改善箇所説明図

燃料分配器

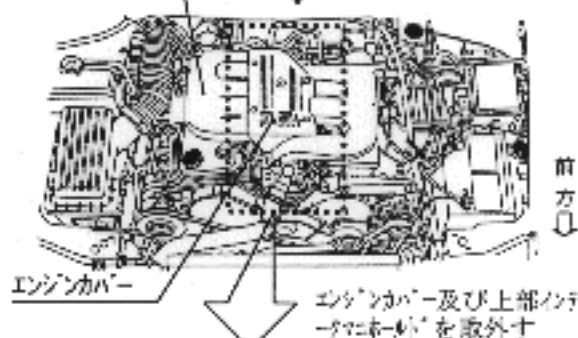
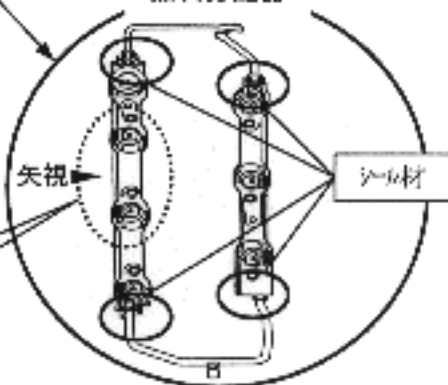
基準不適合発生箇所

原動機の各気筒に燃料を分配する燃料分配器において、両端にある継手部のシール材の耐久性が不足しているため、そのままの状態で使用を続けると、当該シール材が硬化し、原動機の振動により当該燃料分配器のパイプに亀裂が生じることがあり、当該継手部又はパイプから燃料が漏れ、最悪の場合、火災に至るおそれがある。

改善内容

全車両、当該シール材を対策品と交換するとともに、当該パイプに補強材を貼付する。又、当該パイプに亀裂が生じているものは、補強材を貼付した良品と交換する。
